**Enquête publique unique concernant le confortement de la falaise de Villerville, ayant pour objet l'Autorisation Environnementale, la Déclaration d'Intérêt Général, la Déclaration d'Utilité Publique ainsi qu'une Enquête Parcelaire préalable à expropriation.**

**Enquête publique positionnée  
du lundi 4 octobre 14h00 au samedi 6 novembre 2021 12h00 inclus.**

## Procès-Verbal de Synthèse

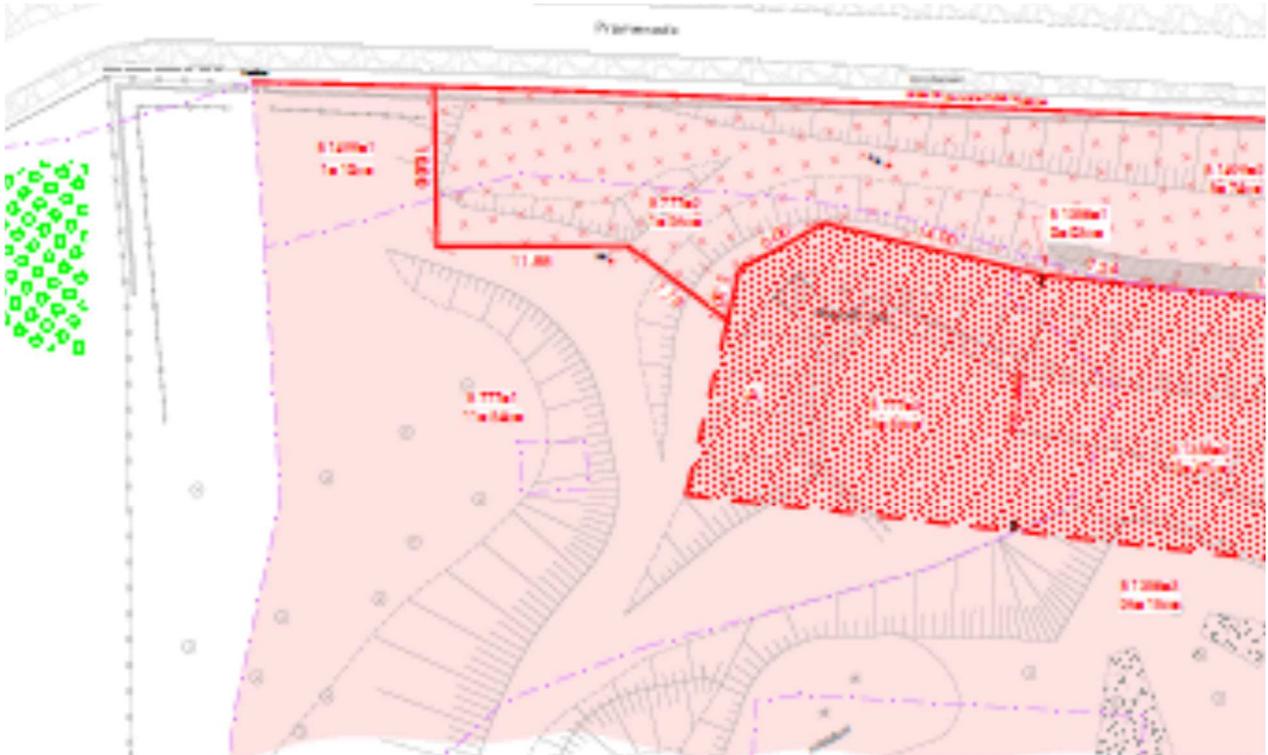
Comparant "l'aspect béton" de la partie droite du mur (vue de la mer), très différent de la partie gauche, sous la maison Johnson, Monsieur PAPELOUX considère qu'il y a des bacs en béton accrochés à la paroi et destinés à être recouverts par des plantations qui paraissent lourds et disgracieux, accrochés de façon aléatoire à la pente alors que le début des murs anciens et nouveaux sont plus ordonnés et géométriques. Il propose de demander à l'architecte chargé du dossier, de compléter plus précisément sa présentation sur l'aspect et la couleur du béton employé pour les deux sites (parties droite et gauche du mur), ainsi que sur la forme des godets prévus vers le parc des Graves.

Il demande également d'étudier et d'illustrer plus précisément l'harmonie nécessaire entre :

- a) L'ancien mur à contreforts en briques, à gauche,
- b) Le nouveau mur à contrefort en béton,
- c) La maison « Renée Johnson »,
- d) Les godets en béton vers le Parc des Graves,

par des dessins et des plans en vues de face.

*Que pensez-vous de ce souhait de faire évoluer l'habillage de la partie droite de la falaise (vue de la mer), au prétexte d'une rupture d'harmonie paysagère et des aspects jugés lourds et disgracieux des gabions retenus en vue de la végétalisation des lieux et des pentes ?*

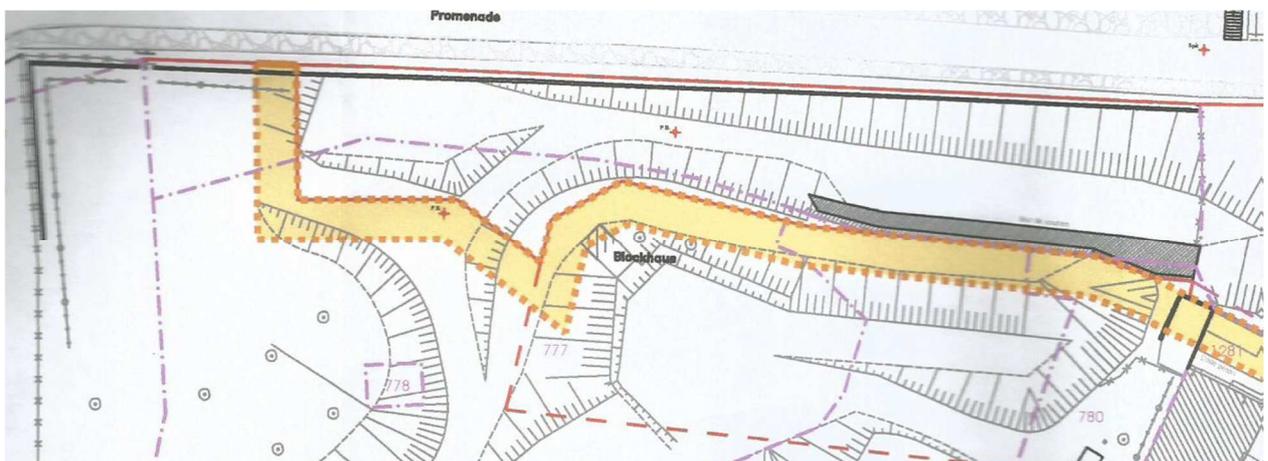
D'une part, elle décrit leur tracé véritablement invasif avec un plan qui montre que l'ouvrage est même élargi dans la partie située sur son terrain, sa forme se déployant et s'étalant au lieu de rester parallèle au front de mer.

D'autre part, elle considère que la construction de l'ouvrage et les transports dans la zone de servitudes de 3 mètres vont impliquer la destruction d'une petite falaise intermédiaire qui borde le bunker implanté sur sa propriété, ainsi que son assise. La suppression dudit talus, en facilitant le passage des camions transportant des tonnes de matériaux et qui occasionneront des vibrations, ne pourra qu'altérer ce blockhaus datant de la 2<sup>ème</sup> guerre mondiale et qui ressemble à tous ceux qui se sont déjà effondrés sur la côte.

Enfin, les clous et les drains qui impliquent de creuser précisément le sous-sol du bunker comportent une part de risque supplémentaire de le déstabiliser. Or, ce bunker situé en contrebas de la maison constitue véritablement, selon elle, l'ossature de son terrain.

Aussi, Madame HARARI émet-elle de vives réserves quant au tracé en surface et à l'emprise en volume tels qu'ils apparaissent dans les documents qu'elle a consultés.

Elle demande, de façon complémentaire, une expertise du bunker et du terrain l'entourant ainsi qu'un réexamen de la zone de servitudes et des contraintes portant sur la taille et le tonnage des camions et des engins de travaux.

- a) terminer la paroi pentue de l'ouvrage vers le Parc des Graves, en douceur, parallèlement au rivage et sans pénétrer davantage au sein de la propriété ?*
- b) revoir l'implantation et le tracé de la servitude de 3 mètres en deçà du petit talus situé au pied du bunker afin d'éviter tout risque de déstabilisation de l'édifice du fait du passage des engins durant les travaux ?*
- c) analyser, avec soin, le positionnement des clous et des drains en évitant, si possible, toute interférence avec les assises du blockhaus ?*
